桃園縣政府工務局 函

主旨：檢送本局103年度第1次建築法規執行疑義研討會會議紀錄，
請查照。

會議名稱：桃園縣政府工務局 103 年度第 1 次建築法規執行疑義研討會

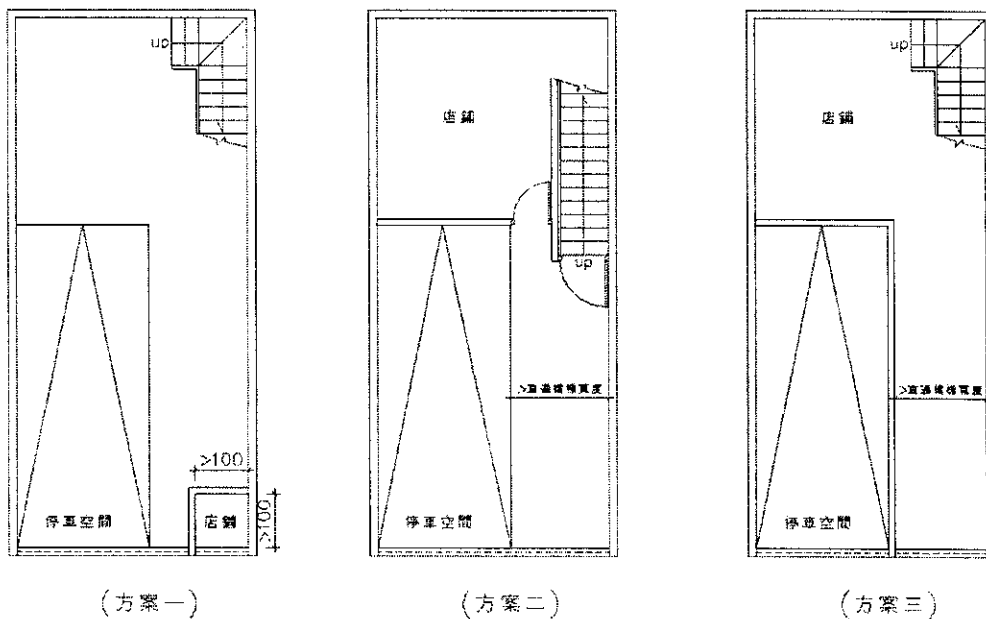
案由：兩棟建築物連接成一幢建築物時其連接構造型式該如何處理？

說明：兩棟建築物是否需以計入建築面積及容積之空間來連接？陽台、橫樑連接之結構是否可行？其連接之寬度需多少？

建議：應以樑或柱或版構造元素相連為一幢，需計入樓地板面積，連接寬度不得小於 1 公尺。

決議：應以樑+版構造相連為一幢，需計入樓地板面積，連接寬度不得小於 2 公尺。

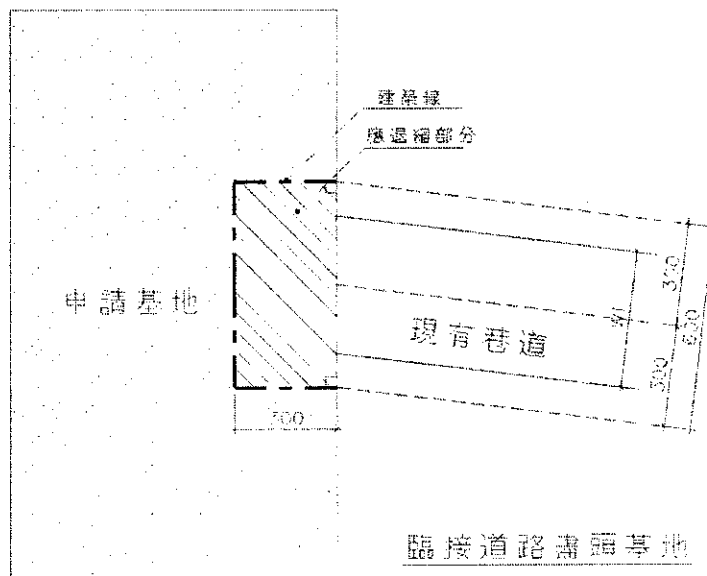
案由：建築基地臨接路寬不足 6M 之現有巷道盡頭，其退縮建築規定執行疑義？

說明：參考附件

決議：退縮方式核計如下圖

雨遮外設置裝飾板或裝飾物

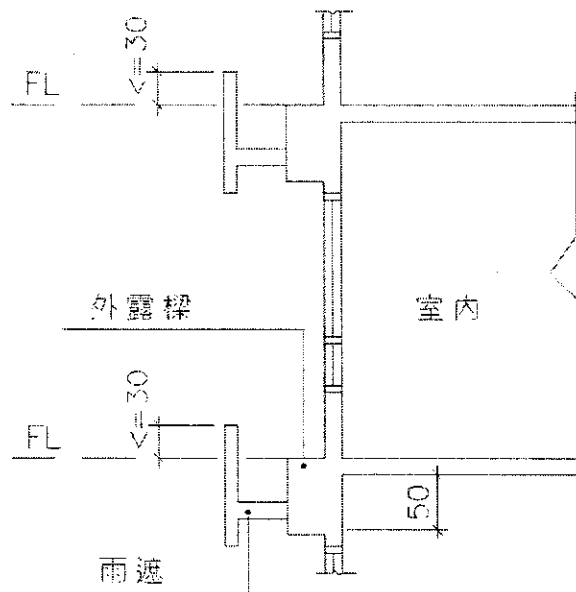
案由：考量建築物造型及立面景觀，於雨遮外設置裝飾板或裝飾物執行疑義？

2.於雨遮外設置裝飾板或裝飾物 得如附圖辦理

桃園縣建築物外牆設計裝飾柱、裝飾板之設置原則：

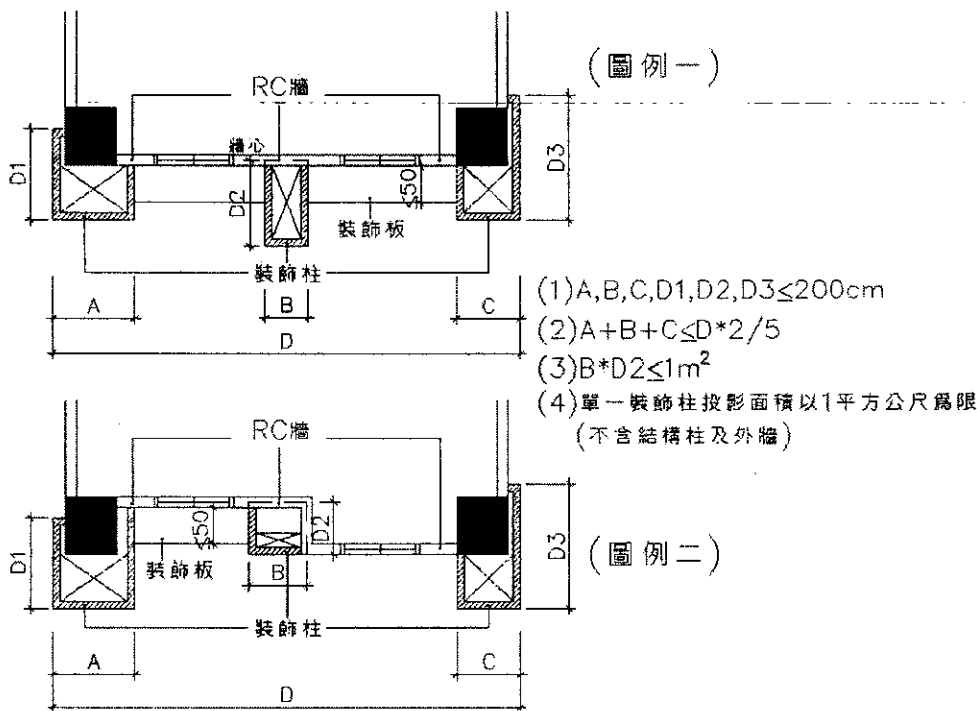
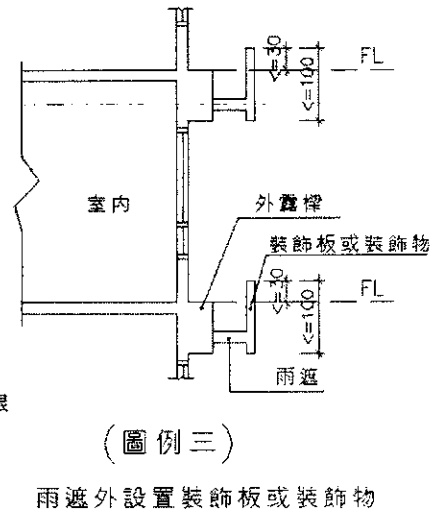
案由：有關桃園縣建築物外牆設計裝飾柱、裝飾板之設置原則，提請討論。

說明：1. 考量建築物之造型及立面景觀，於建築物外牆設置裝飾柱，建請比照雨遮規定研擬有關建築物外牆設置裝飾柱者於一定範圍得免計建築面積及樓地板面積之規定，以提供設計之彈性、增進市容觀瞻。

- 一、裝飾柱內牆以 RC 牆施作且不得開口，外牆得以輕質材料施作。
- 二、裝飾柱深度（比照屋簷、陽台規定）不得超過 2 公尺，單一裝飾柱投影面積以 1 平方公尺為限，但包覆範圍全屬外牆結構柱時得不超過 2 平方公尺，裝飾柱合計寬度不得超過面寬 2/5；超過部分，應計入建築面積及容積樓地板面積。（如附圖）
- 三、考量建築物之造型及立面景觀，裝飾板深度（比照雨遮規定）不得大於 1 公尺
- 四、建築物外牆設計裝飾柱經提桃園都市設計審議委員會或建造執照預審小組審核通過者，得不受上開第二點之限制。

- 一、裝飾柱內牆以 RC 牆施作且不得開口，外牆得以輕質材料施作。
- 二、裝飾柱深度（比照屋簷、陽台規定）不得超過 2 公尺，單一裝飾柱投影面積以 1 平方公尺為限(不含結構柱及外牆)，裝飾柱合計寬度不得超過該立面寬 2/5，超過者依第四點規定辦理。
- 三、考量建築物之造型及立面景觀，裝飾板突出建築物外牆、柱 等結構體不得超過 0.5 公尺，立面高度不得超過 1 公尺，超過者依第四點規定辦理。
- 四、雨遮設計應依 100.4.15 台內營字第 10008022591 號函檢討，如需設置裝飾板或裝飾物得依附圖辦理。
- 五、建築物外牆設計裝飾柱、裝飾板經提桃園都市設計審議委員會或建造執照預審小組審核通過者，得不受上開第二點及第三點之限制。
- 六、建築物外牆設計裝飾柱、裝飾板應標示材料及表面裝修材。

- (1) $A, B, C, D1, D2, D3 \leq 200\text{cm}$
- (2) $A + B + C \leq D * 2/5$
- (3) $B * D2 \leq 1\text{m}^2$
- (4) 單一裝飾柱投影面積以 1 平方公尺為限
(不含結構柱及外牆)
